Ertaufstellung des Bebauungsplanes Nr. II/J40 „Kombibad Jöllenbeck“ sowie 259. Änderung des Flächennutzungsplanes

- Auswertung der Stellungnahmen aus den frühzeitigen Beteiligungsschritten gemäß §§ 3 (1), 4 (1) BauGB
- Ergebnis der Auswertung der frühzeitigen Beteiligungsverfahren /
Übersicht: Ergänzungen und Änderungen der Planunterlagen zum Entwurf

Stand: Entwurf; Januar 2022

Stadt Bielefeld
Stadtbezirk Jöllenbeck

Gestaltungsplan (ohne Maßstab)

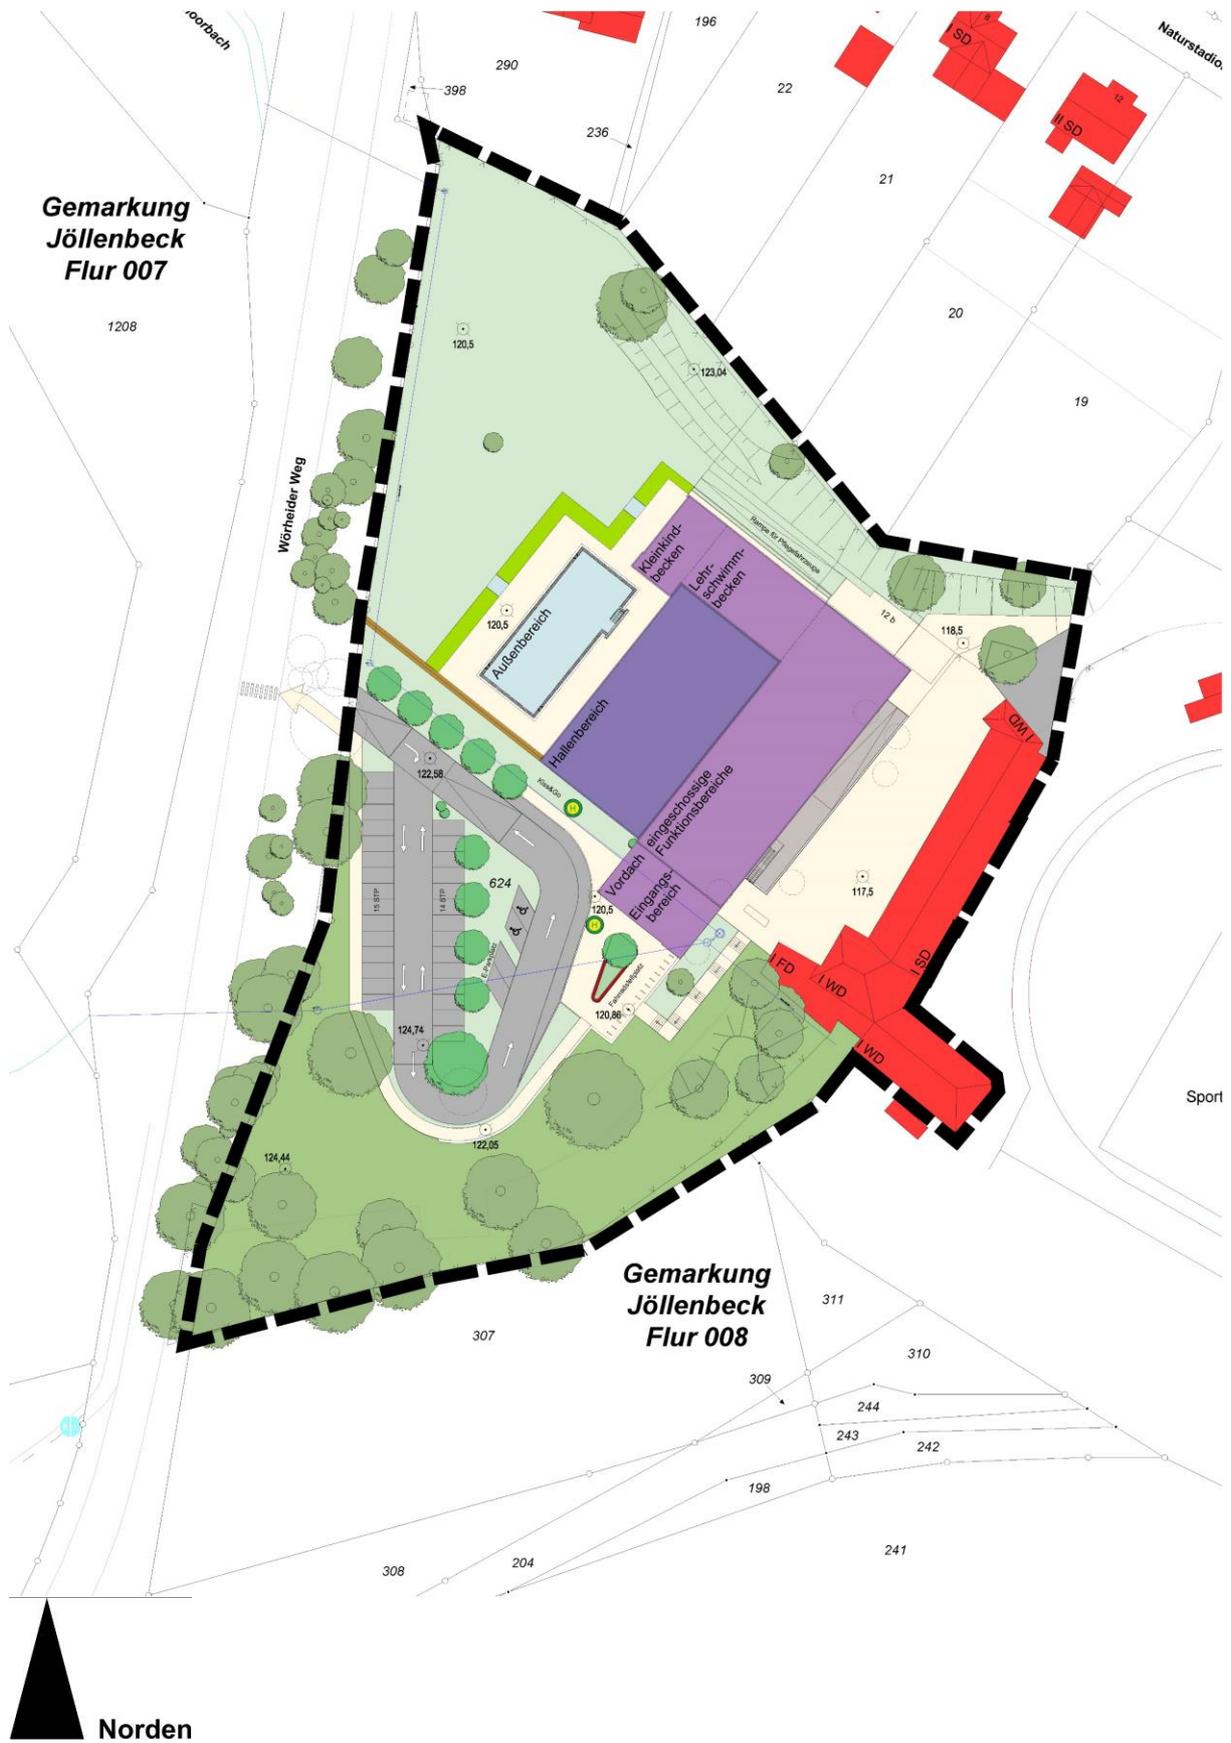
Lfd. Nr.	Einwender Datum	Stellungnahmen (Anregungen, Hinweise) (in inhaltlicher Zusammenfassung)	Stellungnahme der Verwaltung
		<p>zupflanzenden Gehölzstruktur im Südwesten anteilig als „Naturbestimmte Fläche“ darzustellen.</p> <p>2. Stellungnahme der Grünplanung</p> <p>Mit den beabsichtigten Festsetzungen zum Erhalt des Baumbestandes kann vor dem Hintergrund der geplanten Nutzung das grüne Erscheinungsbild des Plangebietes weitgehend gewahrt werden. Auch kann dadurch die Sichtabschirmung des Komplexes zur südlich angrenzenden, z.T. erholungswirksamen Landschaft (Moorbachtal) gewährleistet werden.</p> <p>Im weiteren Verfahren sollte geprüft werden, ob zusätzlich zu den innerhalb der Fläche für Maßnahmen zum Schutz, zur Pflege und Entwicklung von Natur und Landschaft gem. § 9 (1) 20 BauGB vorgesehenen Anpflanzungen wie im Gestaltungsplan dargestellt o. ä., eine Begrünung der Stellplatzfläche mit hochstämmigem Laubbäumen textlich gem. § 9 (1) 25a BauGB festgesetzt werden kann. Damit kann der Verlust der derzeitigen „parkartigen“ Situation an dieser Stelle durch die geplante Stellplatzfläche zumindest ansatzweise abgemildert werden.</p> <p>Für die Bäume, die sich in der Fläche für Stellplätze befinden oder in diese hineinragen, ist sicherzustellen, dass in deren Kronentraufbereich zzgl. 1,50 m nur die vorgesehene die Stellplatzfläche umlaufende barrierefreie Zuwegung möglich ist. Die Anlage von Stellplätzen muss hier zum dauerhaften Erhalt der Bäume gem. § 9 (1) 25b BauGB ausgeschlossen sein. Die Festsetzung zu den Flächen für Stellplätze sollte daher dahingehend präzisiert bzw. ergänzt werden.</p>	<p>Der Hinweis wird zur Kenntnis genommen.</p> <p>Der Anregung wird gefolgt. Zur Entwurfsfassung wird festgesetzt, dass innerhalb der festgesetzten Fläche für Stellplätze je angefangene 5 ebenerdige Stellplätze mindestens ein standortgerechter und stadtklimafester Laubbaum in der Qualität Hochstamm, Stammumfang 16-18 cm anzupflanzen ist. Für die Bäume sind jeweils Pflanzgruben von mind. 12 m³ anzulegen.</p> <p>Im Bebauungsplan ist für zu erhaltene Bäume textlich festgesetzt, dass jegliche die Vitalität der zu erhaltenden Bäume beeinträchtigende Maßnahmen, wie Versiegelung, Bodenauftrag, Lagerung von Material etc. im Schutzbereich der Bäume untersagt sind. Die zeichnerischen Festsetzungen zum Erhalt berücksichtigen bereits einen Schutzstreifen von 1,50 m. Für Neupflanzungen im Bereich der Stellplatzfläche wird zur Entwurfsfassung festgesetzt, dass jeweils Pflanzgruben von mind. 12 m³ anzulegen sind. Dies entspricht den Empfehlungen der Forschungsgesellschaft Landschaftsentwicklung und Landschaftsbau e.V. (FLL).</p> <p>Aufgrund der Lage der Stellplatzanlage und der hiermit verbundenen Aufschüttungen kann unter Berücksichtigung der Schutzstreifen der Erhalt zweier westlich im Böschungsbereich zum Wörheider Weg befindlichen Bäume nicht gewährleistet werden. Diese befinden sich mit ihrem Stamm außerhalb des Plangebietes, die Kronentraufbereiche ragen in die geplante Stellplatzfläche und waren</p>

▪ Gestaltungsplan

- Herausnahme zwei vorhandener Bäume westlich der Stellplatzanlage und Darstellung als Baumentfall
- Ergänzung der bestehenden Leitungen sowie der vorhandenen und geplanten Einleitungsstellen

Nutzungsplan (ohne Maßstab, farbig)
Stand: Vorentwurf, April 2021

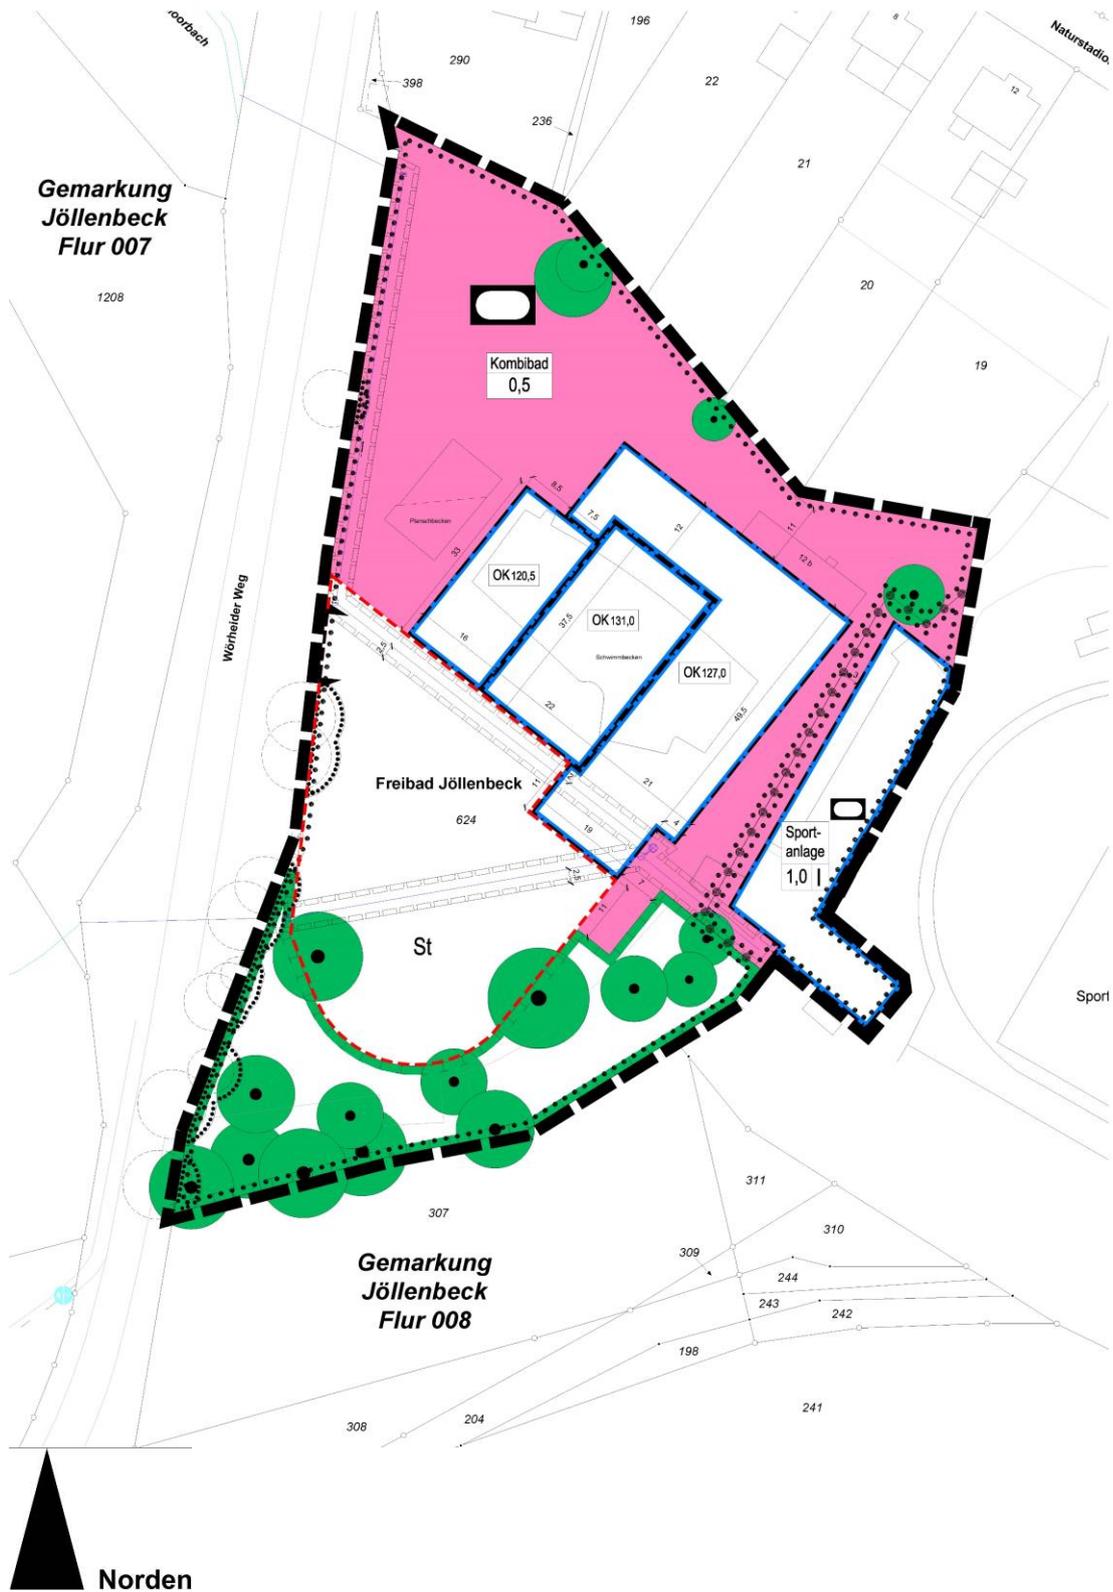
Lfd. Nr.	Einwender Datum	Stellungnahmen (Anregungen, Hinweise) (in inhaltlicher Zusammenfassung)	Stellungnahme der Verwaltung
1	Öffentlichkeit 1 14.06.2021	Die derzeitigen Planungen für das Schwimmerbecken des KB Jöllenbeck sehen ein 5-bahniges Schwimmerbecken vor. Dieses hat die Größe 12,5 m x 25 m. Mit großer Wahrscheinlichkeit erhält die BBF den Auftrag ein wettkampftaugliches 6-bahniges Becken zu bauen. Dieses hätte die Abmaße 16.66 m x 25 m. Die Breitendifferenz dieser beiden Becken von rd. 4 m sollte sich im Bebauungsplan niederschlagen. Dort ist m.E. aktuell eine maximale Breite von 22 m vorgesehen. Wenn die Beckenumgangsbreiten identisch bleiben sollen, so schlage ich eine Maximalbreite für diesen Baukörper von 26 m vor.	Der Anregung wird gefolgt. Die im Bebauungsplan festgesetzten überbaubaren Grundstücksflächen werden im Bereich des zentral gelegenen Schwimmhallenbereichs zur Entwurfsfassung auf eine Tiefe von 26 m erweitert. Die nordwestlich angrenzenden Baufelder werden um das gleiche Maß entsprechend erweitert.

▪ Nutzungsplan

- Erweiterung der überbaubaren Grundstücksflächen für den zentralen Schwimmhallenbereich von 22 m auf 26 m
- Rücknahme der Festsetzung zum Erhalt für zwei Kronentraufbereiche im Westen der Stellplatzanlage
- Herausnahme der Geh-, Fahr- und Leitungsrechte entlang des verrohrten Moorbachs
- Ergänzung der bestehenden Leitungen sowie der vorhandenen und geplanten Einleitungsstellen
